鳥取市立北中学校改築に係る景観審議会意見の検討について

平成 24 年 11 月 21 日

第 2 回鳥取市景観形成審議会において、鳥取市立北中学校改築工事における景観の考え方について審議委員からの意見をいただき、下記のとおり検討を行いました。

既存建物を西校門から見た景観

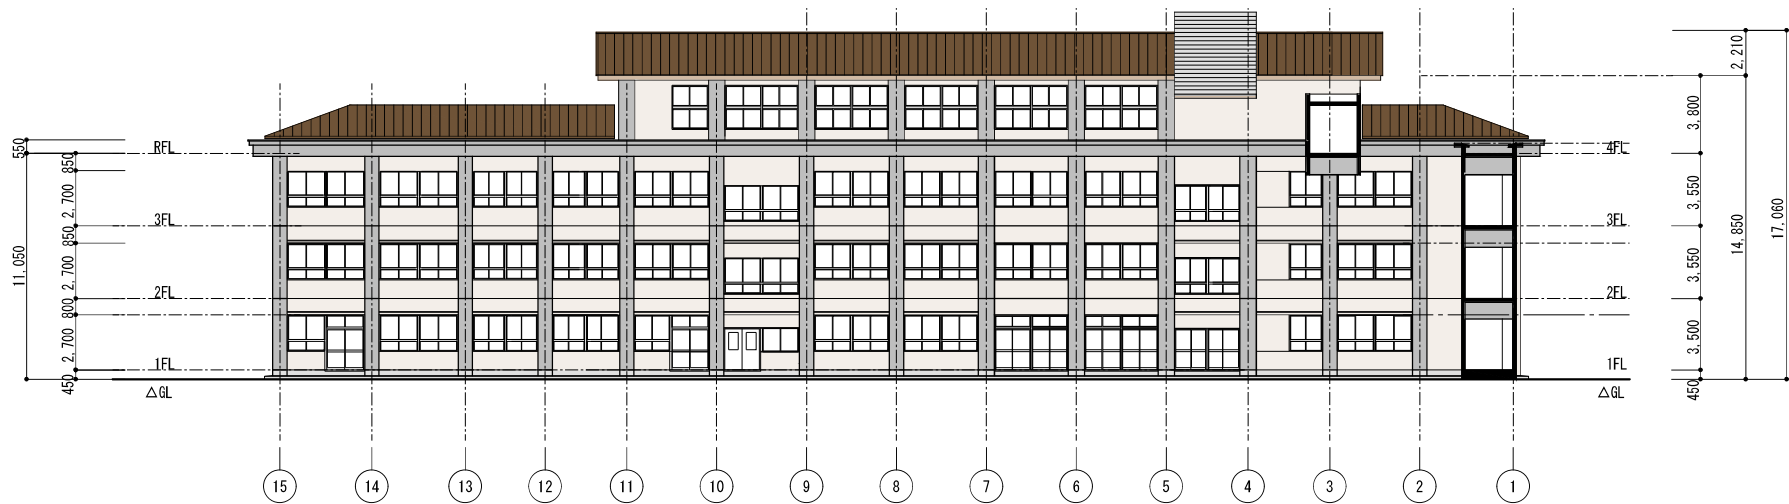
改築建物の3階屋上が赤線のラインとなるため竣工後は西校門側から久松山の眺望は望めない。

梁間断面図

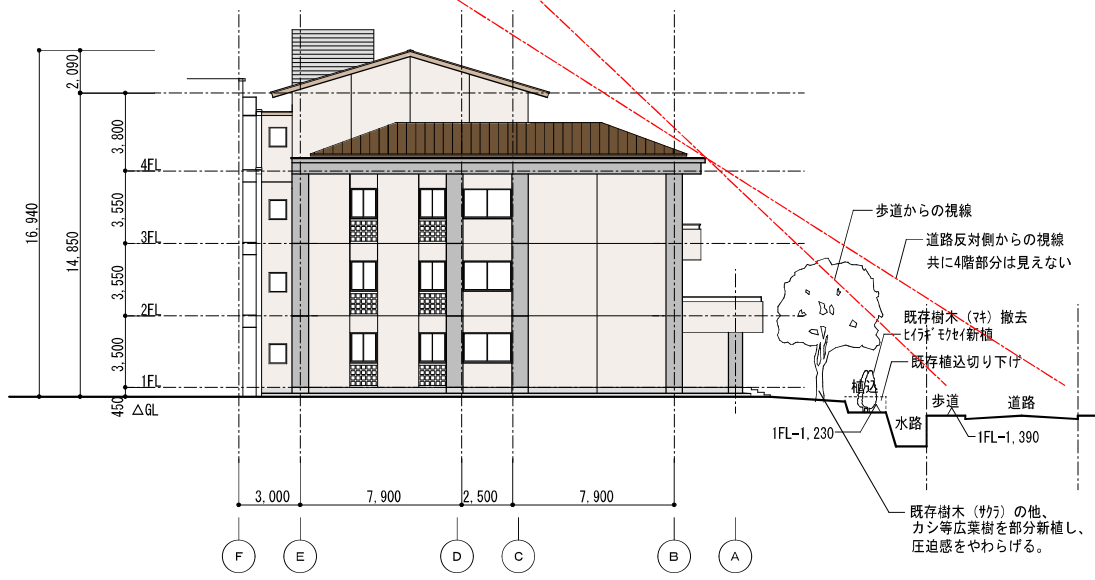
・建物の圧迫感について

建物の圧迫感を和らげるため、4 階部分を北側へ後退させ形状変更することにより、前面道路の歩道からの視線では 4 階部分を見えないようにします。(建物を見上げた時の視線高は 4 5 度程度となります) また、既存樹木の保存に加えてカシ等広葉樹を新植し、建物の圧迫感を和らげます。
